## Supplerende informasjon nr. 1

Følgende supplerende informasjon skal hensyntas i utviklingen av deres tilbud - 17/2909 Anskaffelse av ny flerbrukshall på Ostereidet.

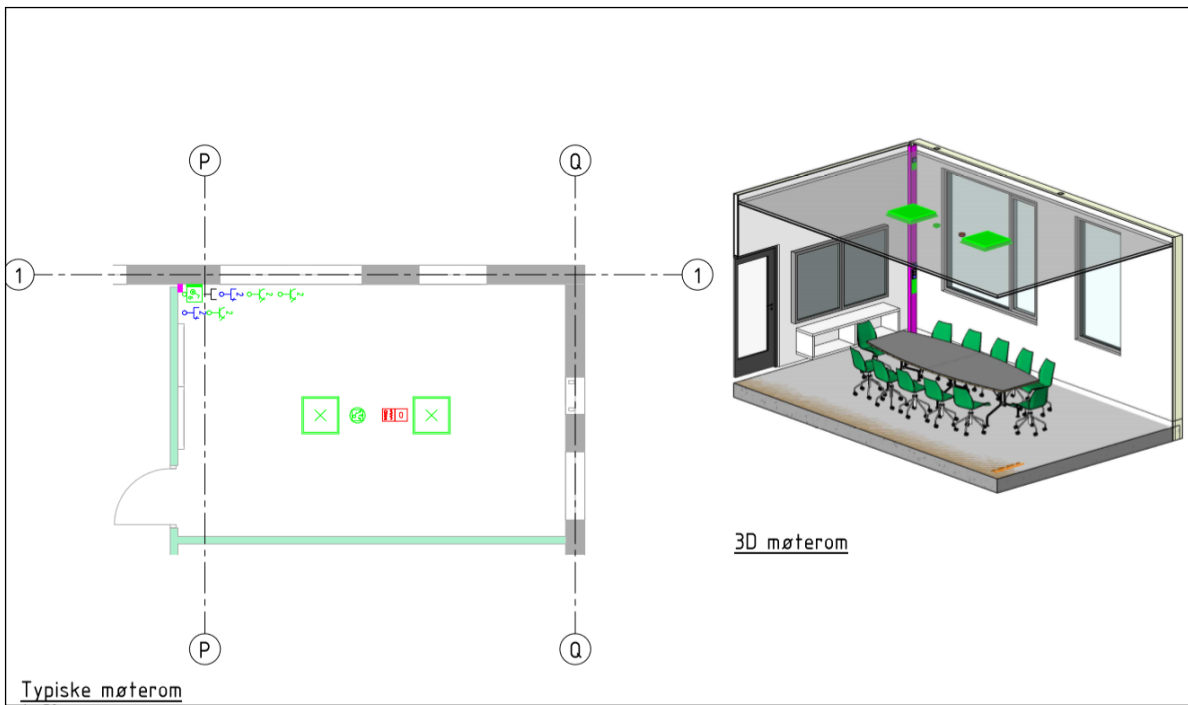
1. Det omtales FG godkjent avlåsning i TB. Dette er ikke prosjektert i SK
2. Det står i TB at alle ytterdører skal ha dørautomatikk. Det står også at alle YD skal ha dørlukker med glideskinne og åpningsbegrensere. Dette vil ikke fungere bra.

3. Rømningsdører fra hall er ikke oppgitt med DA i SK. Dette er fornuftig, men fraviker kravet i TB
4. Det står i TB at det skal være adgangskontroll på bla. lager dører. Men på SK er det ikke oppgitt på alle lagre.

5. Det er i SK oppgitt dørbleser på skyvedører i hall. Det vil ikke fungere
6. Det er i SK oppført holdemagnet på dør fra gang til hall. Men ingen selvlukker.

7. Det er i SK oppgitt kortleser på korridordør ut fra garderobe, men ikke inn til hall. Kortleser på disse to korridordørene er derfor bortkastet.
8. Det er oppgitt i TB at det skal sone-inndeles med AAK. Men soneinndelingen på SK er ikke fornuftig.

9. Det står videre at soneinndeling må avklares med byggherre. Derfor er det ikke mulig å gi rett tilbud uten denne avklaringen
10. Det henvises flere steder til branntegninger. Men disse finnes ikke.

11. Det er oppgitt at dører i hall skal monteres lagt inn i vegglivet, og at utstyr ikke skal stikke utenfor dørlivet.
12. Men i SK er det prosjektert utstyr slik som dørblesere, KAC og nøkkelbrytere.

13. Både SK og TB spesifiseres skåte / kantskåte på sidefelt. Dette strider mot risikoklassen som er RK5.
14. Det er i TB oppgitt at hele 1. og hele 2. etg. skal kunne sperres av, men iht. SK så er ikke det hensyntatt.

<p>Det er altså, flere forskjeller mellom TB og SK som gjør at uansett hva vi følger, så kan det bli feil.</p> <p>Vi kan selvfølgelig følge det beste fra begge dokumentene. Men da blir løsningene unødige, overflødige og motstridende.</p> <p>Så er det store spørsmålet er hva som skal følges ?</p> <p>Ser der om dere kan klargjøre dette noe.</p>

9.1	<p><b>Svar:</b></p> <p>Reviderte tegninger:</p> <ul style="list-style-type: none"> <li>• DEL 2 Bilag 65 A P 01 200 Plan 1 – Sikkerhet-AAK-13.11.19 (RIE)</li> <li>• DEL 2 Bilag 66 A P 02 200 Plan 2 – Sikkerhet-AAK-13.11.19 (RIE)</li> <li>• VEDLEGG Supplerende informasjon 1, vedlagt dette dokument</li> </ul>
10	<p>Har dere mulighet for å skaffe følgende så snart som mulig:</p> <ul style="list-style-type: none"> <li>• Georeferert situasjonsplan dwg, Euref 89 sone 32, Høydesystem NN2000</li> <li>• Georeferert Landskapsplan dwg, Euref 89 sone 32, Høydesystem NN2000</li> <li>• Veimodeller som VIPS fil.</li> <li>• Tegning GH101 som georeferert DWG fil (helst 3D), Euref 89 sone 32, Høydesystem NN2000</li> <li>• koordinater med høyde for referansepunkt i BIM modell (origo)</li> </ul> <p>Kan vi få oversendt dette</p>

### **Adgangskontroll og dører.**

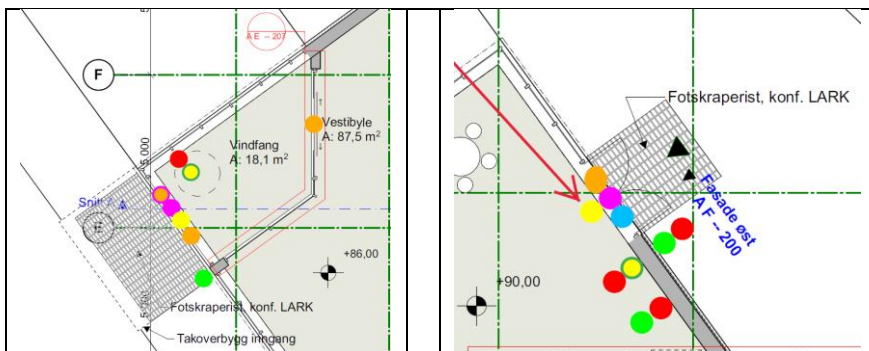
Sikkerhetstegninger er revidert 13.11.2019.

Alle dører i fasade / skallsikring skal være FG-godkjent. Inngangsdør ut i det fri fra fellesareal i plan 2 skal ha FG godkjent motorlås. Dører i skallsikring skal ivareta sikker rømning ved brann, panikk og terror.

Krav om tilbakerømning skal være ivaretatt.

### Punkt 2: Ytterdør på dørautomatikk.

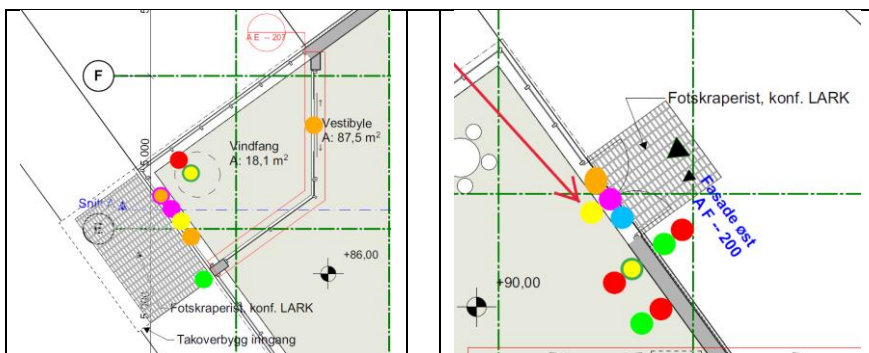
Det presiseres at disse dørene skal kun ha dørautomatikk.

- Plan 1: Skyvedør fra vestibyle.
- Plan 2: Utgangsdør fra fellesareal.

Det står ikke at ytterdører skal ha dørautomatikk i kombinasjon med glideskinne og åpningsbrems.

Utklipp fra beskrivelse: side 15. Den markerte teksten utgår i sin helhet.

«Det skal benyttes forsterket karm og solide hengsler. Alle ytterdører skal ha minimum 4 hengsler. Dører må kunne åpnes av barn og av rullestolbrukere, settes i fast åpen posisjon og ha klemsikring. Dørstopper skal ikke monteres på gulv eller vegg. Spesifikasjon av lukkemekanisme fremkommer i meddelelse for «Adgangskontroll og dører».»

Endring av beskrivelsestekst – merket rødt.

### Punkt 3: Ytterdør fra hall.

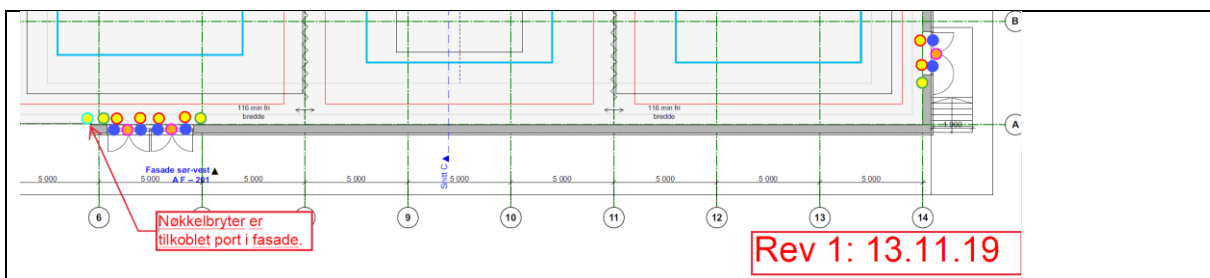
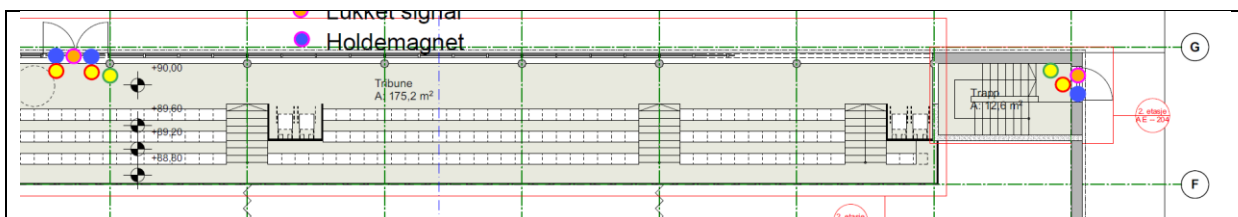
Alle ytterdører fra hall, som leder direkte ut i det fri skal ikke ha dørautomatikk. De skal ivareta UU-krav, krav til sikker rømning ved brann, terror og panikk. I tillegg til tilbakerømning.

Plan 1: Rømningsdører fra hall, uten selvlukking/dørautomatikk.

Plan 2: Rømningsdører fra tribune, uten selvlukking/dørautomatikk.

#### Punkt 4: AAK på lagerdører

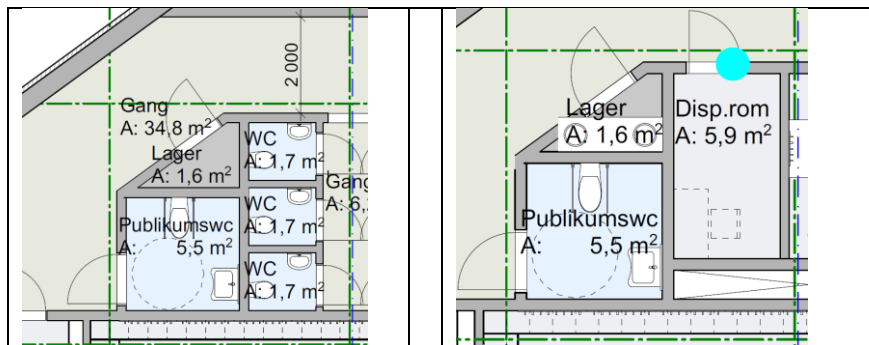
Det skal ikke AAK på følgende lagerdører i plan 1 og 2 (står mellom akse: F-G / 3-4).

Dør skal ha samme låssystem som resten av bygget.

Plan 1: Lager

Plan 2: Lager

Utklipp fra beskrivelse: side 85. Markert tekst blir endret.

«Innvendige dører som er online (via wifi/trådløs kommunikasjon):

- Dommer og lærer garderobe
- Lager – (Lager 1, 2 og 3 i hall (Plan 1) og lager ved møterom i plan 2)
- Kontor og møterom
- Kjøkken
- Bøttekott

Lager med direkte tilgang fra vestibyle (plan 1) og fellesareal (plan 2) skal låses av med fysisk nøkkel for avlåsning. Skal leveres med samme nøkkelssystem som resten av bygget.»

### Punkt 6: Dør mellom gang og hall i plan 1

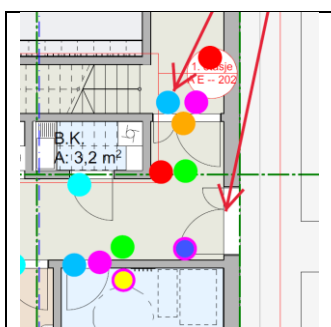
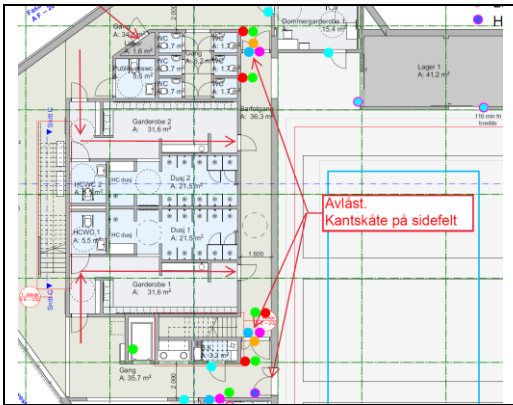
Dør skal holdes låst med vanlig lås. Ved behov kan dør settes i åpen posisjon på holdemagnet. Siden dør står i brannskille skal denne døren ha selvlukker krav (som anbefalt av brannrådgiver).

Plan 1: Dør mellom gang og hall.

Utklipp fra beskrivelse: side 85. Markert tekst utgår i sin helhet.

«Innvendige dører som står i brannskille, har ikke lukkekrav iht. branntegninger. Men det er anbefalt fra brannrådgiver at dører får lukke krav. Bortsett fra:

- Garderober (1, 2, 3 og 4) – for å unngå dørautomatikk på dør.

**Dør fra gang direkte inn til hall skal ha påmontert dørpumpe/selvlukker. Døren skal slippe ved utløst brannalarm.»**

### Punkt 8 og 9: Soneinndeling mellom plan 1 og 2

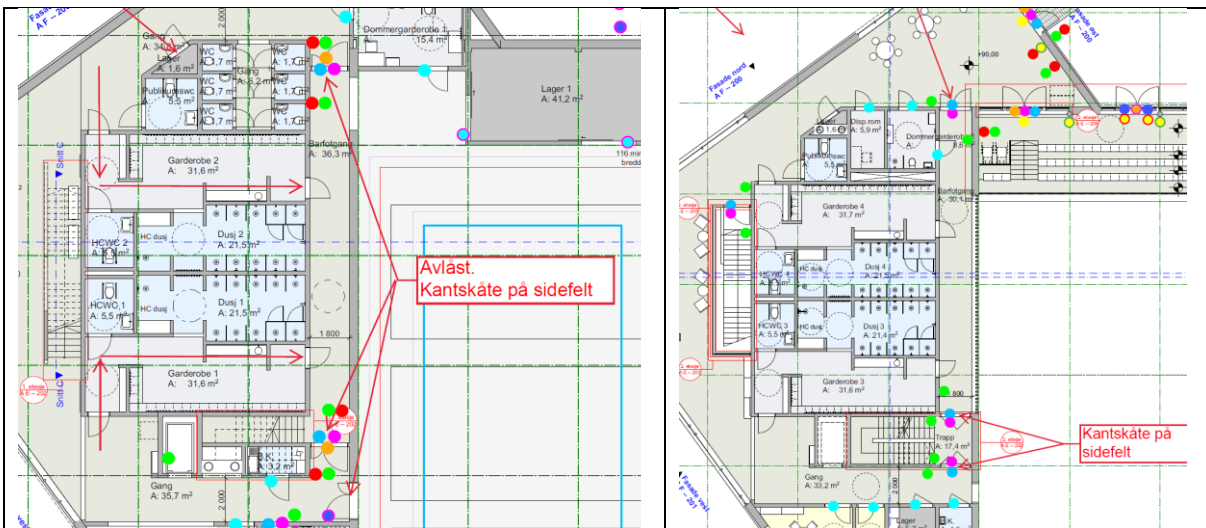
Trapper mellom plan 1 og 2 er skille satt i plan 2.

Heis har kortleser slik at man ikke kan ta heis mellom plan 1 og 2 når disse etasjene skal være avlåst fra hverandre. Siden det er forbindelse mellom plan 1 og 2 via hall og tribune er det montert kortleser på dør mellom fellesareal og tribune.

Plan 1: Avlåsing i skjer i plan 2.

Plan 2: Avlåsing i trapper og fra tribune.

*Utklipp fra beskrivelse: side 21. Markert tekst blir endret.*

«Dører som skiller ulike sikkerhetssoner skal låses med adgangskontroll. **Soner/avlåste dører er gjennomgått med byggherre.** Det henvises for øvrig til kapittel 5.»
